改善箇所説明図

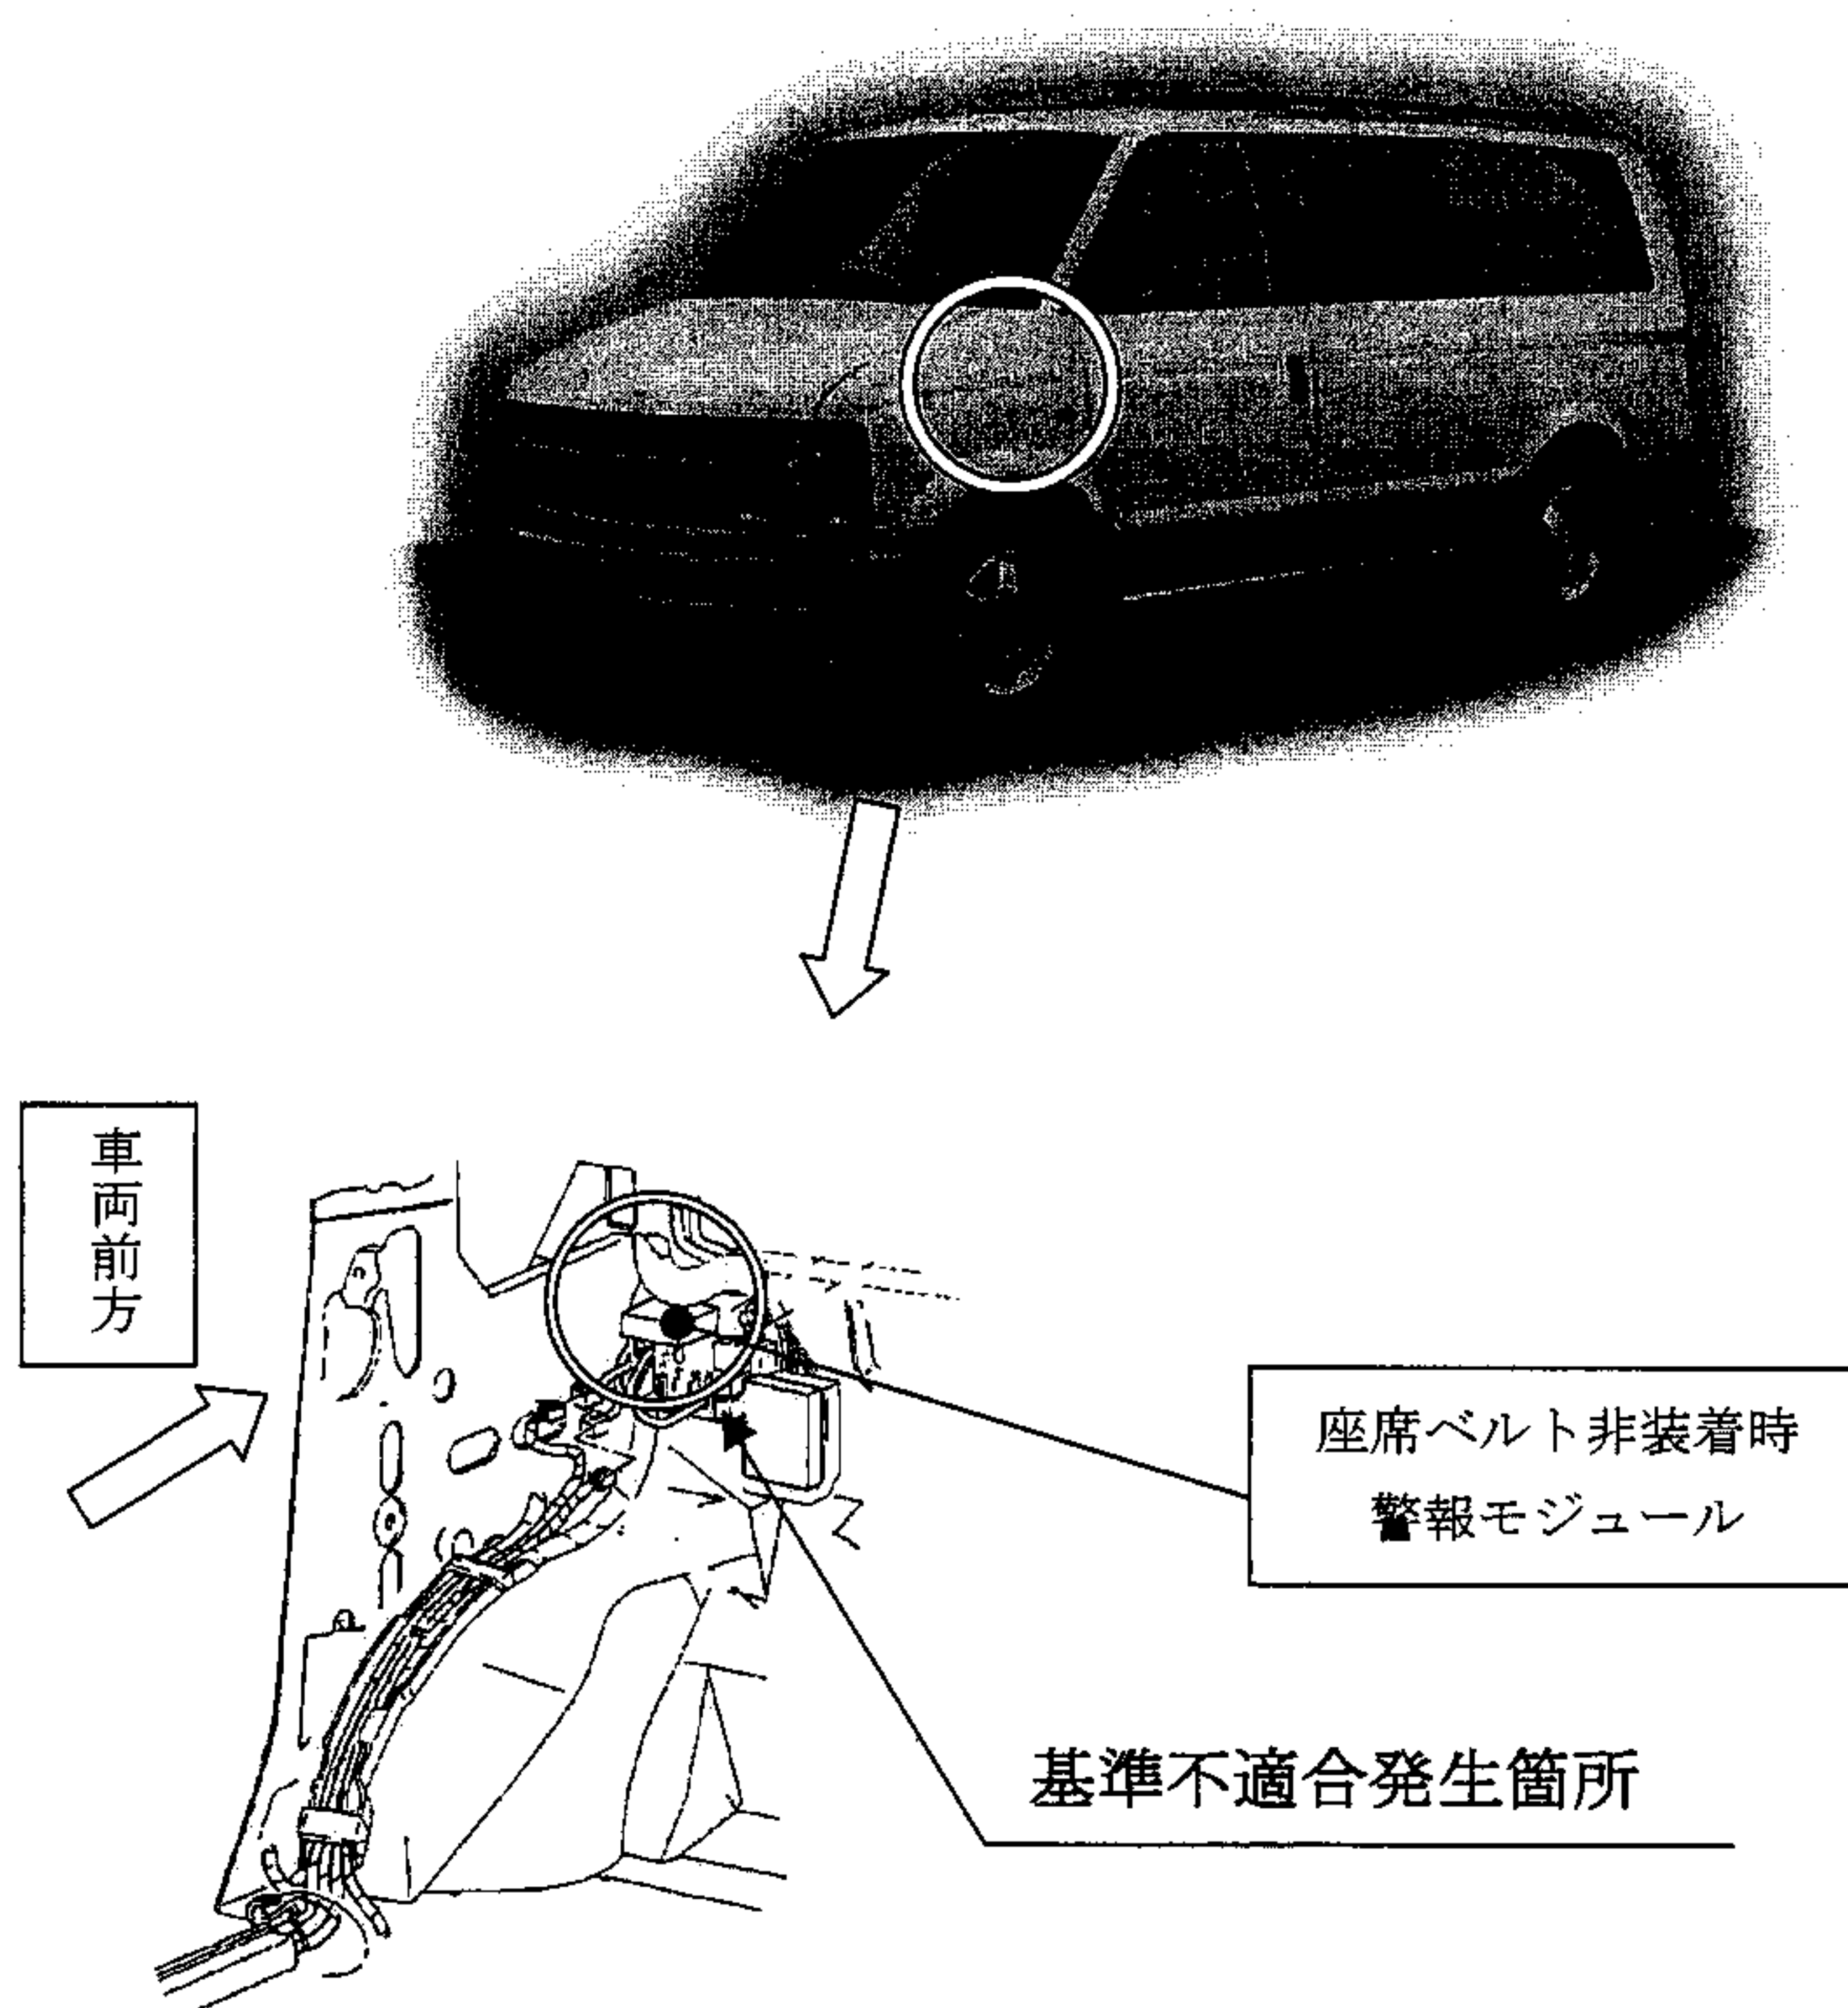
運転者席の座席ベルトにおいて、座席ベルト非装着時警報装置の電気回路が不適切なため、座席ベルト非装着時の警報音が鳴らないか、警報音の鳴る時間が短くなるおそれがある。

全車両、座席ベルト非装着時警報モジュールを対策品と交換する。

座席ベルト非装着時警報モジュールに白ペイント塗布
